**Avis délibéré
de la Mission régionale d'autorité environnementale
Provence-Alpes-Côte d'Azur**

**sur le projet de construction d'un groupe scolaire et d'une salle
polyvalente, secteur dit de La Baume à Fréjus (83)**

**N° MRAe
2024APPACA29/3715**

Avis du 13 juin 2024 sur le projet de construction d'un groupe scolaire et d'une salle polyvalente, secteur dit de La Baume à Fréjus (83)

Figure 3: OAP n°4 Caïs Nord (source : étude d'impact)

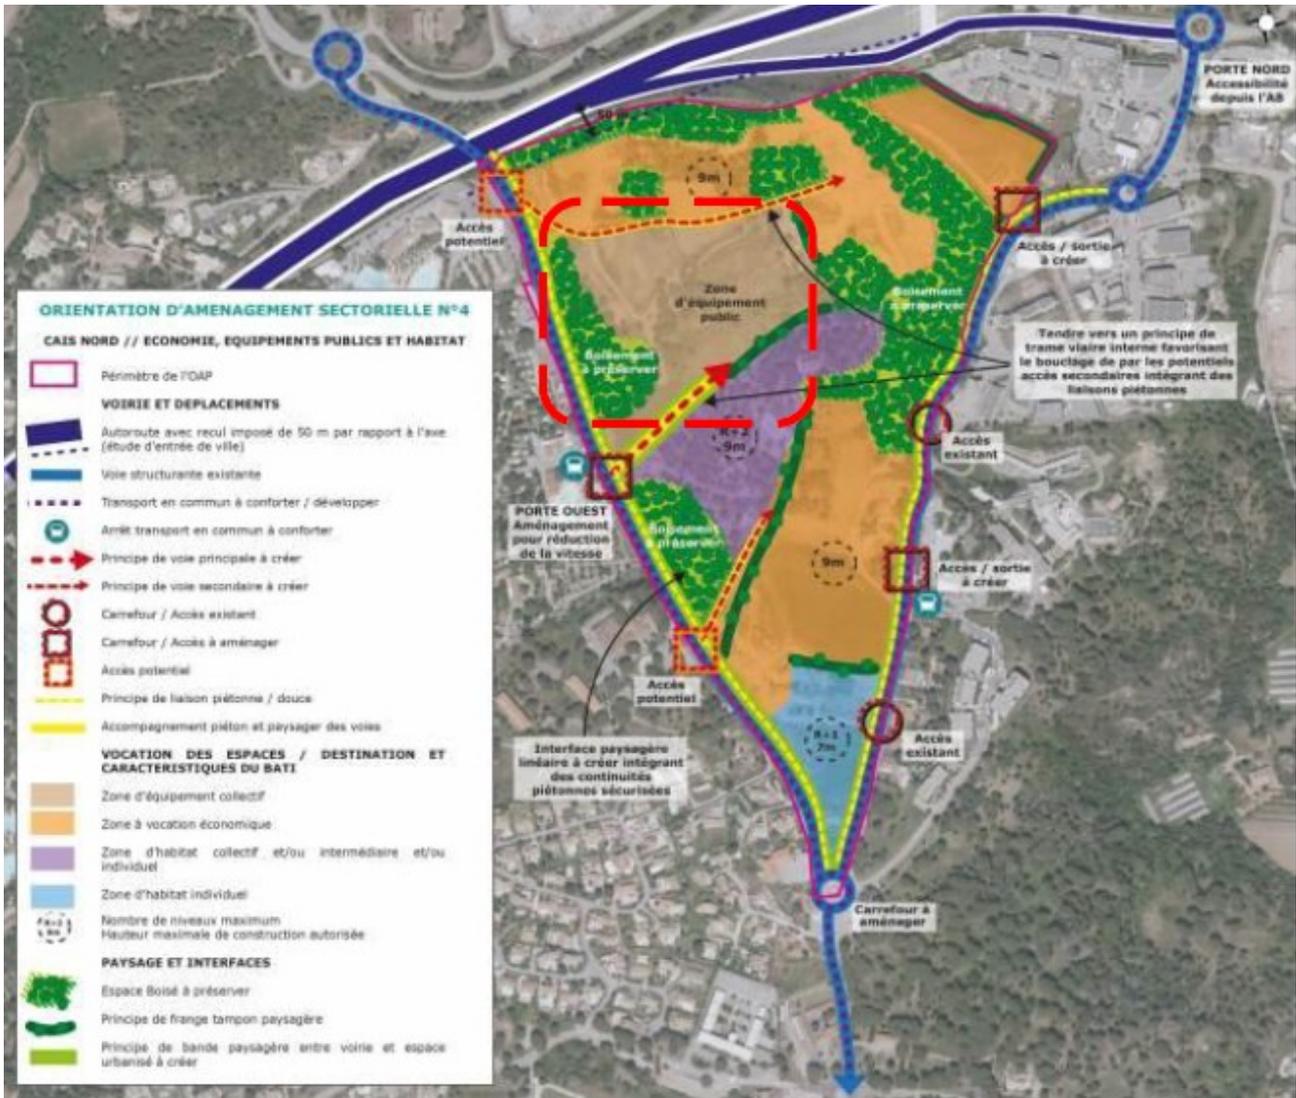
La MRAe relève cependant que le choix d'implantation d'un établissement scolaire au sein de cette OAP n'est pas explicité. De même, aucune étude de secteurs alternatifs n'est présentée. La prise en compte dans le choix du site des enjeux environnementaux, plus spécifiquement de l'exposition de nouvelles populations sensibles à un risque sanitaire, manque donc de justification.

La MRAe recommande d'explicitier le choix du site d'implantation du groupe scolaire et de le justifier sur la base d'une comparaison des incidences sur l'environnement et la santé humaine des secteurs alternatifs d'implantation.
